DEMANDE D'ENREGISTREMENT 1510, 1530, 1532 ET 2663 POUR UNE INSTALLATION CLASSEE POUR LA PROTECTION DE L'ENVIRONNEMENT

PLATEFORME LOGISTIQUE, ZAC « LE GRAND PARC »
BONDOUFLE (91)

Le tableau ci-après présente les éléments de réponse apportés par la société DIPROPNEU répondant aux remarques de l'inspection des Installations Classées mentionnées dans le courrier du 11 janvier 2021 faisant suite au dépôt d'une première version du dossier de demande d'enregistrement jugé incomplet.

Tableau 1 – Remarques de l'inspection des Installations Classées et éléments de réponse

Figure 12 -Plan de coupe des bureaux au-dessus de la canalisation AEP

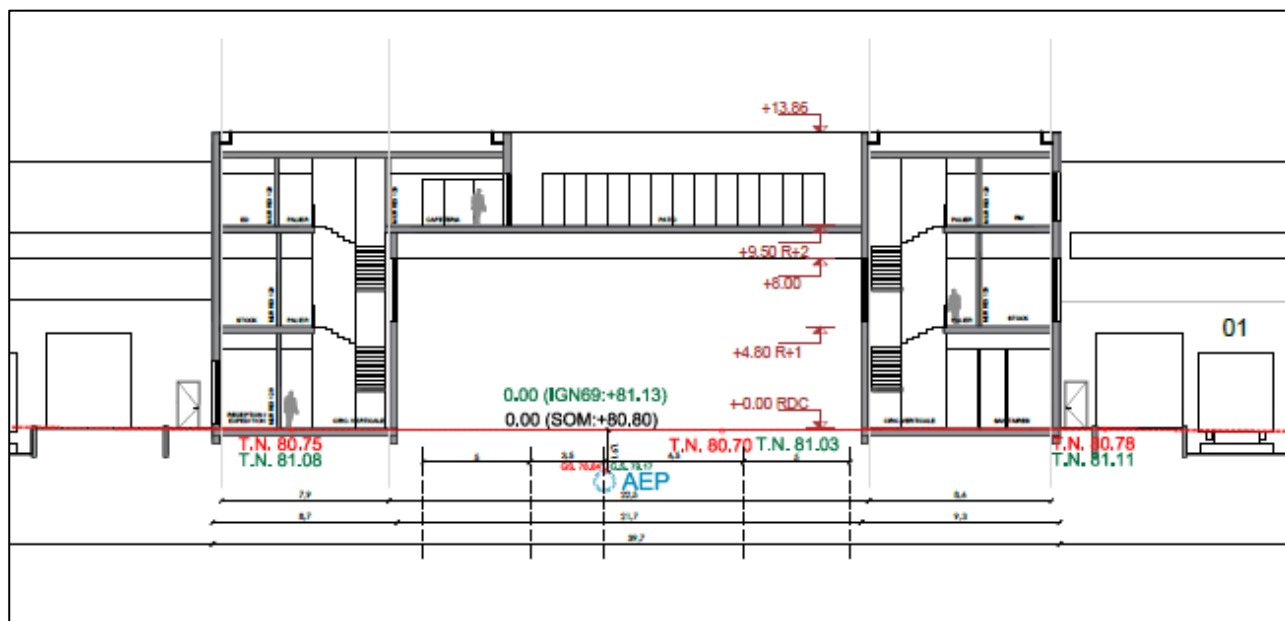
Remarque Inspection	Réponse	Justificatif
	<input type="checkbox"/> la présence de bureaux au-dessus de la servitude liée à la canalisation d'eau potable pose également question,	La présence des bureaux n'empêchera pas l'accès à la canalisation AEP. En effet ceux-ci seront situés à une hauteur de 8m comme il est présenté dans le plan de coupe fourni en annexe A8 et au paragraphe §4.7.8.	0007 - PC03 - COUPES SUR LE TERRAIN.pdf Annexe A8
	<input type="checkbox"/> l'exploitant doit préciser le débit de fuite effectif attendu en sortie d'ouvrage (lié au débit de 3,5 L/s/ha pour la parcelle). A noter, l'article 1.6.4 de l'arrêté ministériel du 11 avril 2017 permet effectivement un débit supérieur au 10 % du QMNA5 en présence d'une convention liée à un rejet dans un ouvrage collectif de collecte.	<p>Les pompes de relevage seront dimensionnées et calibrées pour assurer que le débit de fuite en sortie d'ouvrage soit de 3,5L/s/ha.</p> <p>Il a été convenu avec le gestionnaire de collecte que la convention de rejet sera éditée après la mise en exploitation du site (voir courrier gestionnaire en annexe A9)</p>	RE Autorisation de raccordement d'un nouvel Entrepôt Logistique ZAC LE GRAND PARC BONDOUFLE.msg Annexe A9

La partie de la canalisation qui surmontée par les bureaux en partie Est du site n'empêchera pas l'accès à la canalisation. En effet comme on peut le voir sur la figure ci-dessous les bureaux seront situés à une hauteur de 8m au-dessus de la canalisation, permettant ainsi un accès permanent à celle-ci.

En mesure de protection complémentaire, des murs coupe-feu 2h seront mis en place sur une hauteur de 8,5 m sur les façades longeant la canalisation des deux bâtiments afin d'éviter que des flux thermiques létaux de 5kW/m^2 n'atteignent la servitude de la canalisation AEP et que l'accès à la canalisation soit possible aux services de secours.

Figure 17 - Fonctionnement de la rétention du bassin étanche nord

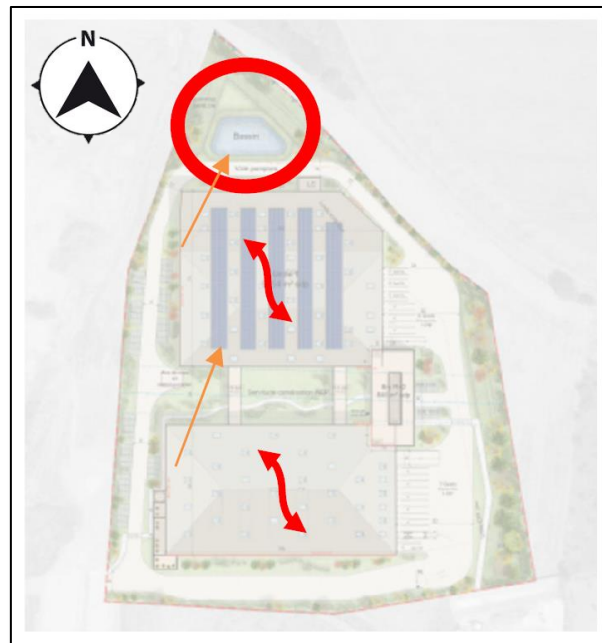
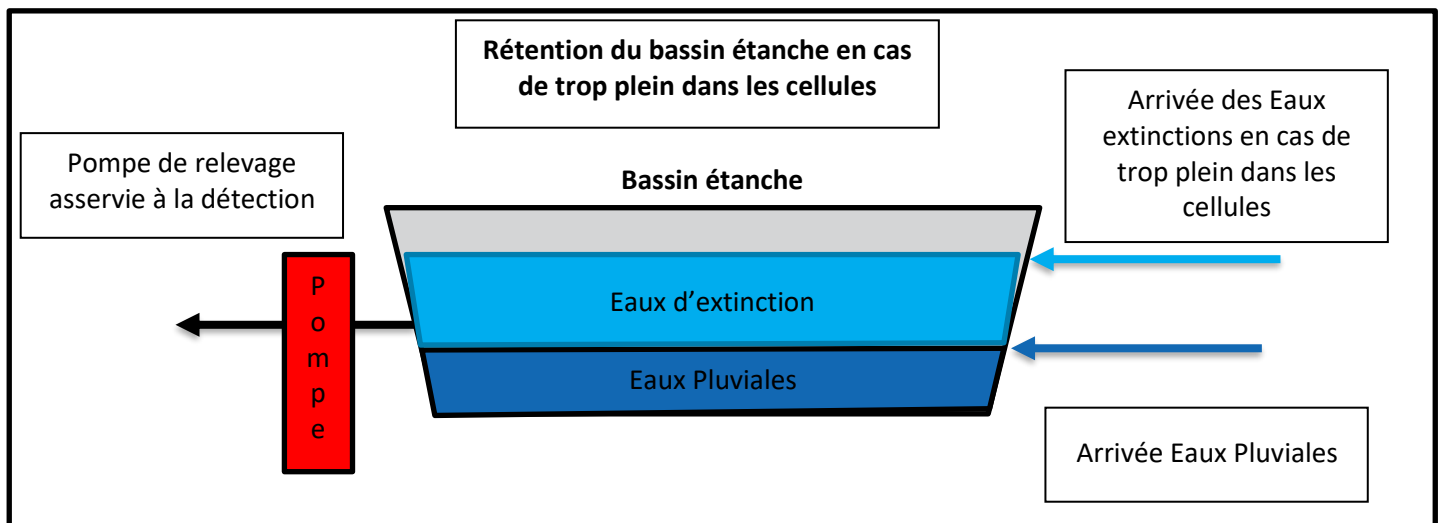
2. Défaut quant au caractère régulier de la demande	o le bassin de rétention des eaux est sous-dimensionné. Ce bassin d'un volume de 655 m3 sert à la fois à la rétention des eaux pluviales pour la régulation du débit de fuite et à la fois à la rétention des eaux incendie. Or, en cas de départ d'un incendie alors que la capacité du bassin est déjà consommée par des eaux pluviales non évacuées, la capacité maximale disponible pour les eaux incendie ne serait plus que de 268 m3 quand les calculs présentés au dossier demandent 652 m3. Le volume du bassin doit donc être revu	Les éléments de réponse de ce point ont été précisés au paragraphe §4.8.4. La notice du PC concernant les réseaux est également fournie en annexe du présent dossier.	0024 - PC105-NOTICE RESEAUX HUMIDE EXISTANT ET PROJET.pdf Annexe A7
	<input type="checkbox"/> l'impact des nouvelles activités quant au trafic routier doit être précisé. En particulier, le nombre de mouvements de véhicules légers et de poids lourds, l'horaires des mouvements et l'impact quant à la circulation automobile aux heures de circulation doit être étudié,	Le flux journalier de camions serait de l'ordre de 5 à 10 rotations, ce qui représente peu d'impact vu l'implantation dans la zone d'activités. Ce point a été précisé dans le CERFA n°15679*02 en début de dossier.	CERFA n°15679*02

« Le bassin de rétention des eaux est sous-dimensionné. Ce bassin d'un volume de 655 m³ sert à la fois à la rétention des eaux pluviales pour la régulation du débit de fuite et à la fois à la rétention des eaux incendie. Or, en cas de départ d'un incendie alors que la capacité du bassin est déjà consommée par des eaux pluviales non évacuées, la capacité maximale disponible pour les eaux incendie ne serait plus que de 268 m³ quand les calculs présentés au dossier demandent 652 m³. Le volume du bassin doit donc être revu »

Dans ce cas, les eaux d'extinction seront rejetées et retenues dans le bassin à la pointe Nord du site grâce à la pompe de relevage de ce bassin qui sera asservie à la détection incendie : en cas de feu, elle se coupera et déclenchera donc la rétention.

Figure 18 - Comportement au feu des parois de l'extension projetée

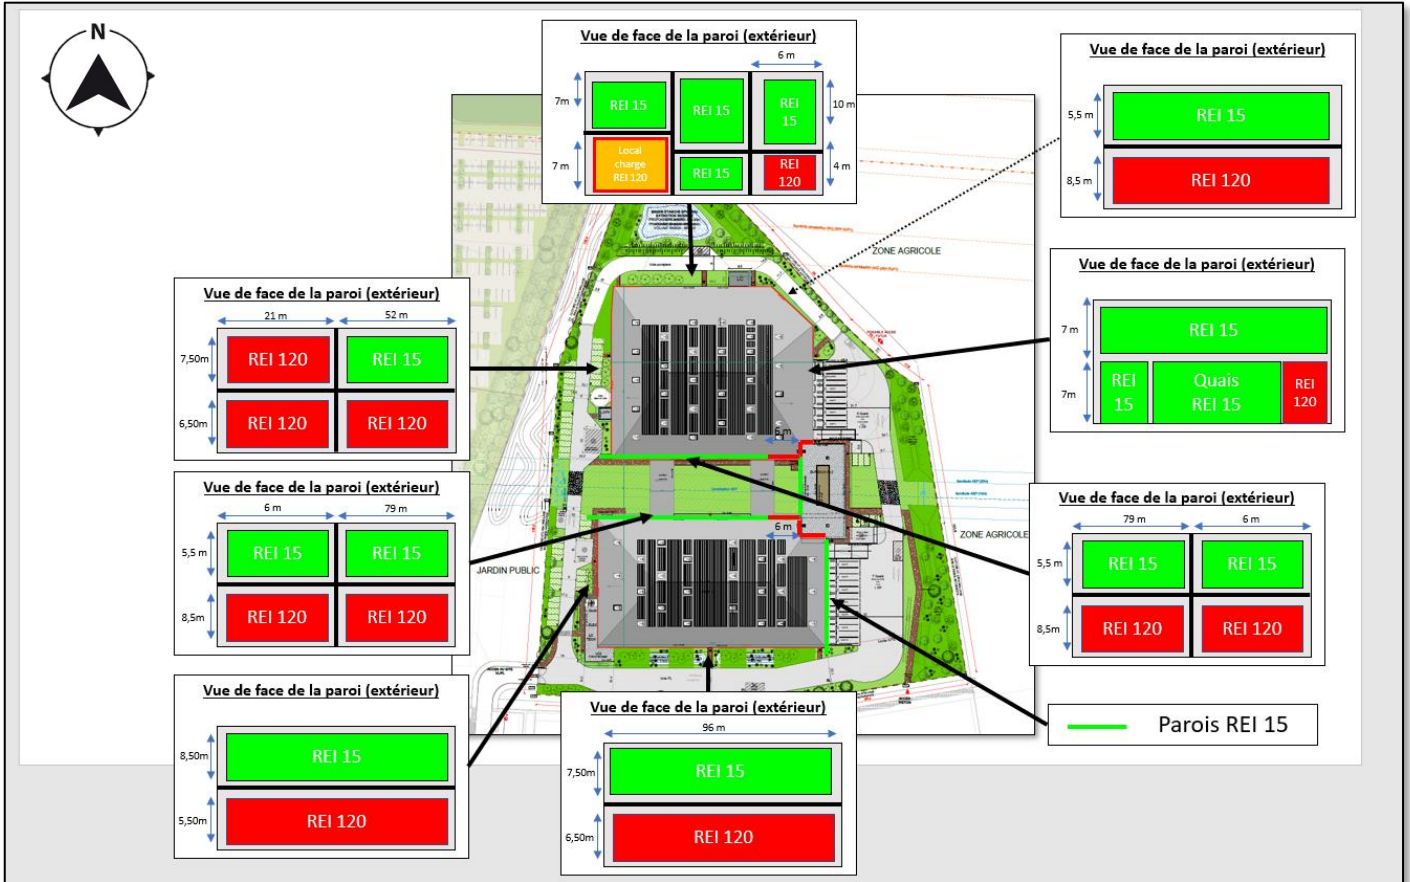
Autres points à préciser :	<p><input type="checkbox"/> le mur au droit de la cuve sprinkler doit être REI120 toute hauteur, le schéma page 58 ne permet pas d'observer clairement le respect de cette disposition,</p>	<p>Le mur au droit de la cuve sprinkler sur l'unité 1 sera renforcé pour obtenir un degré coupe-feu REI 120 jusqu'à la hauteur sous bac, sur la largeur de la cuve pour la protéger des flux en cas d'incendie.</p>	SO
	<p><input type="checkbox"/> le site est doté d'un unique accès au Sud mais un second accès au Nord pourrait être envisagé (plan de masse). L'entrepôt 1 étant une unique cellule et des flux 5kW/m2 pouvant être attendus sur la voie pompier à l'Est comme à l'Ouest en cas d'incendie sur ce bâtiment, la capacité d'intervention du SDIS 91 sur ces façades et l'accès à la façades Nord pose question d'autant que des merlons sont présents en bord de voirie au Nord. L'avis du SDIS permettra d'apporter un éclairage notamment sur ce point,</p>	<p>L'éventualité de créer un accès au nord a été prise en compte dans les plans du projet.</p> <p>Un deuxième accès au nord du site est envisageable et a été indiqué sur les plans comme « Possible accès futur ».</p> <p>Un dossier de porter à connaissance sera établi lors de la création de cet accès Nord.</p>	SO

Note : Suites aux remarques formulées par l'Inspection des Installations Classées au sujet de la paroi au droit de la cuve sprinkler, suite au dépôt de la première version du dossier, DIPROPNEU renforcera le degré coupe-feu du mur au droit de la cuve sprinkler sur l'unité 1 pour obtenir un degré coupe-feu REI 120 jusqu'à la hauteur sous bac, sur la largeur de la cuve pour la protéger des flux en cas d'incendie.
